Réponse à une demande de
permission de voirie

N° de dossier : 1046258/CAN300921/2305454 /
Date : 06/08/2024
Contact : Cedric DELPUECH

15230 PIERREFORT - RD990.

Intitulé du chantier: **plantation de supports pour le réseau de télécommunication**

PROPOSITION D'IMPLANTATION

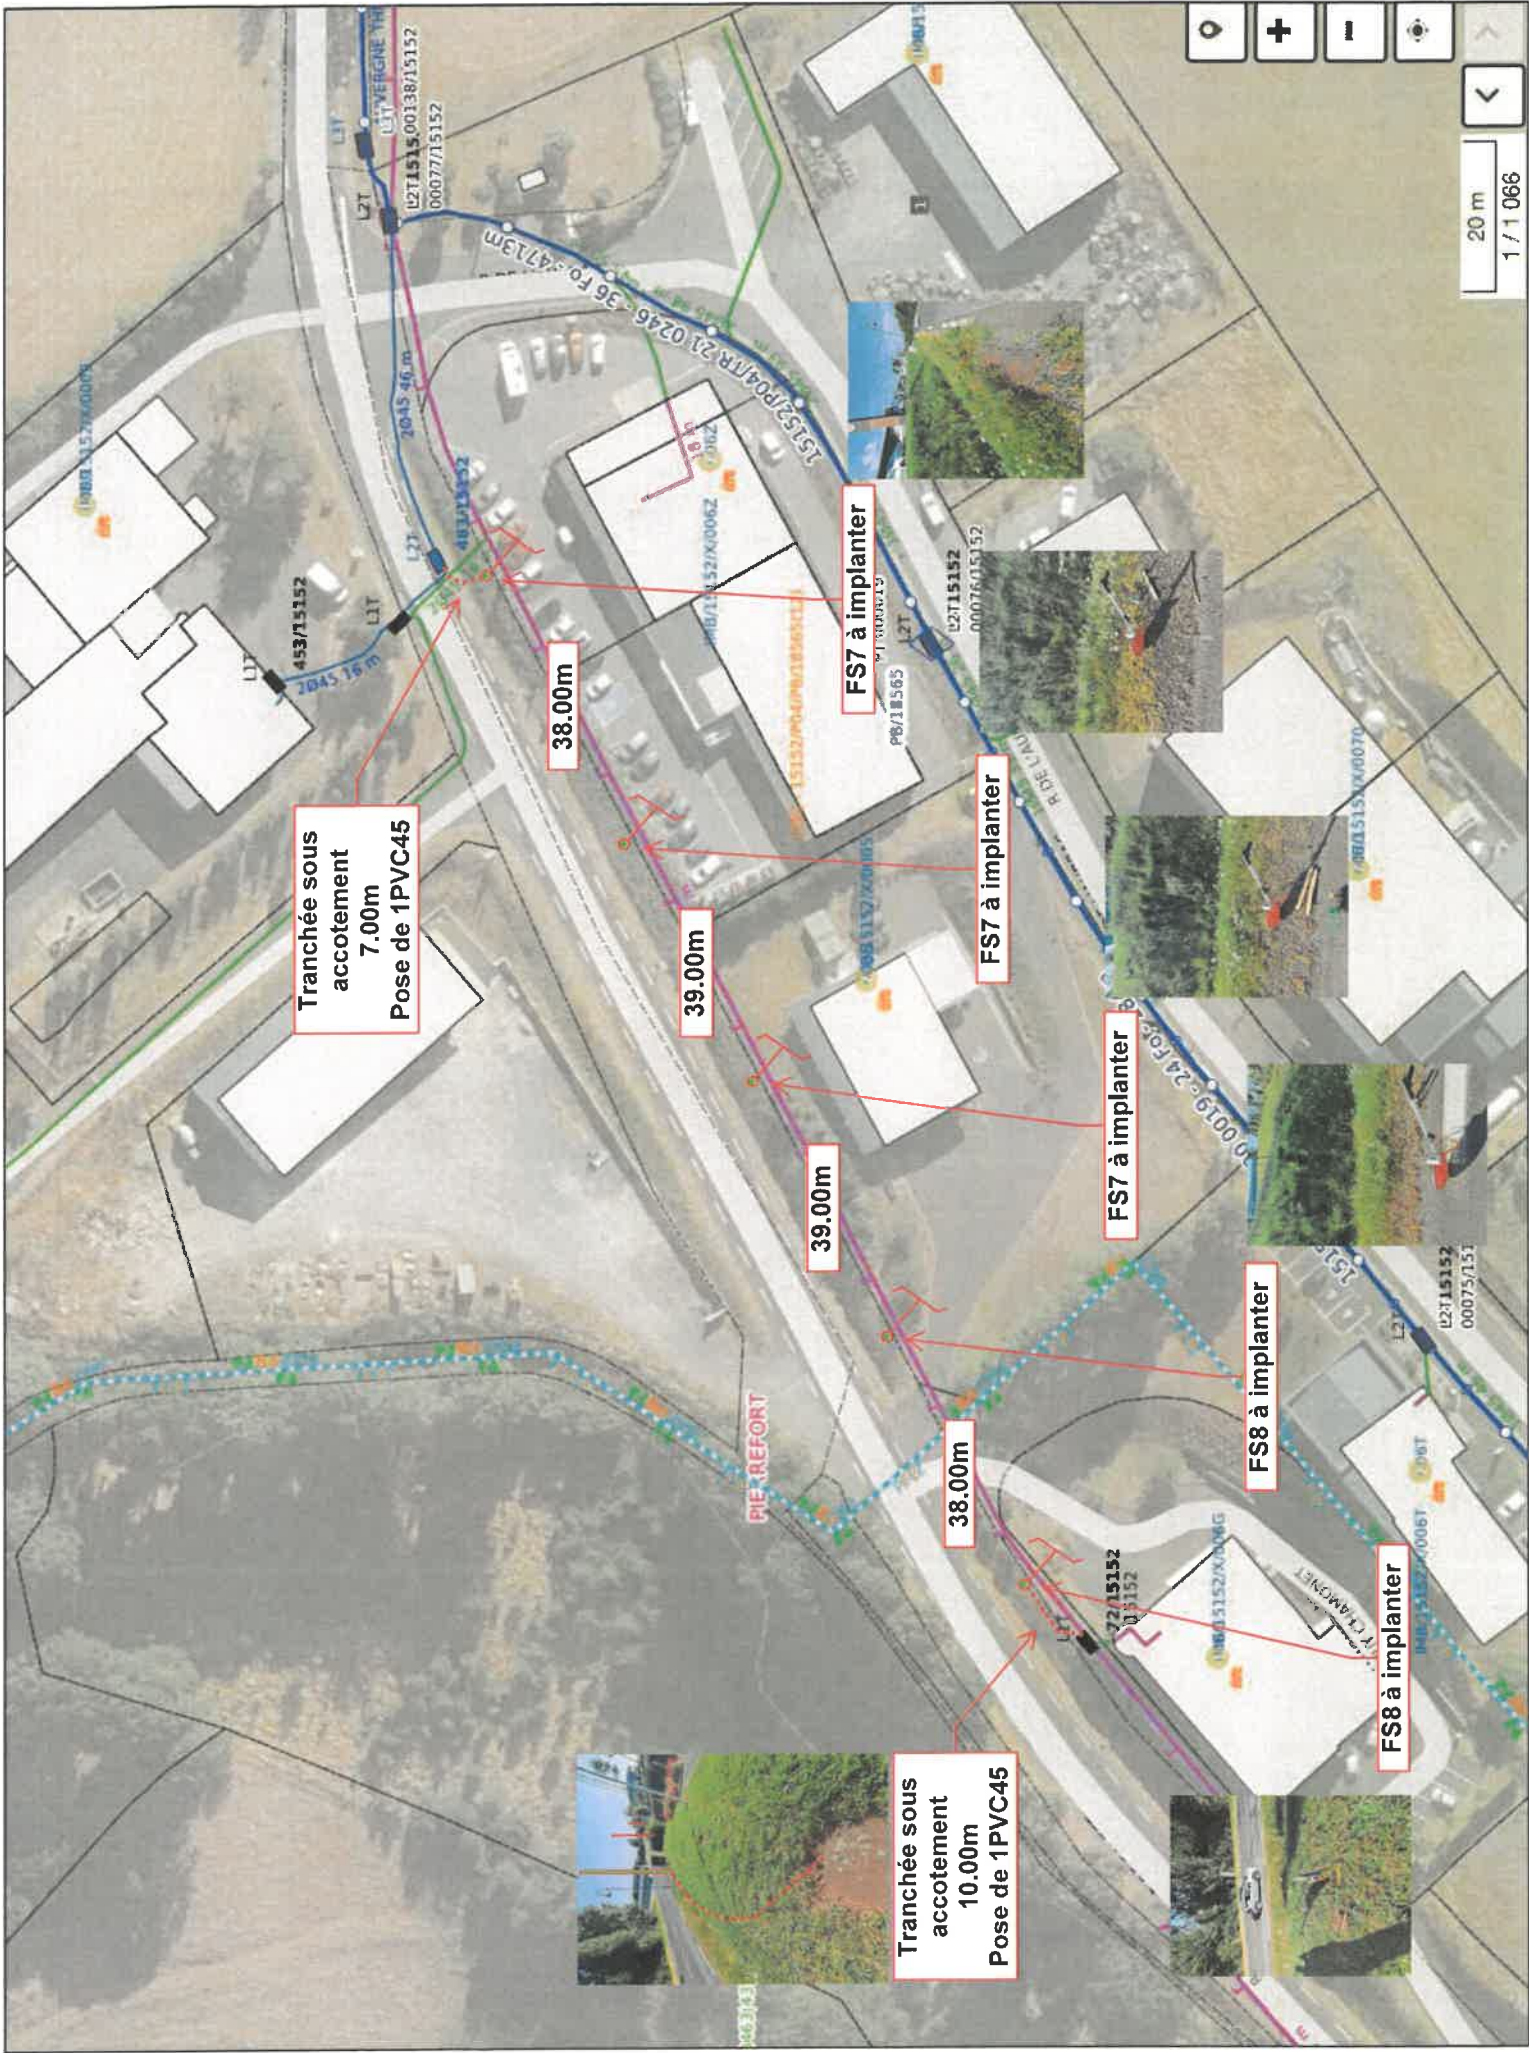
*Réalisation d'une artère aérienne en bordure de la RD 990 entre le PR 59+250 et le PR 59+500 (à droite sens PR)
5 appuis au dessus du fossé à plus de 4,50 mètres du bord de chaussée (selon piquets implantés sur le terrain et selon le plan joint)*

RD 990 au PR 59+500, tranchée de 7 mètres pour raccordement aéro souterrain, schéma remblaiement n°6-2

Compte tenu de l'apparente fragilité des nouveaux supports aériens composite creux, le Département du Cantal décline toute responsabilité vis à vis des dégâts qui pourraient être causés à ces nouveaux supports dans le cadre des opérations courantes d'entretien du domaine public routier.
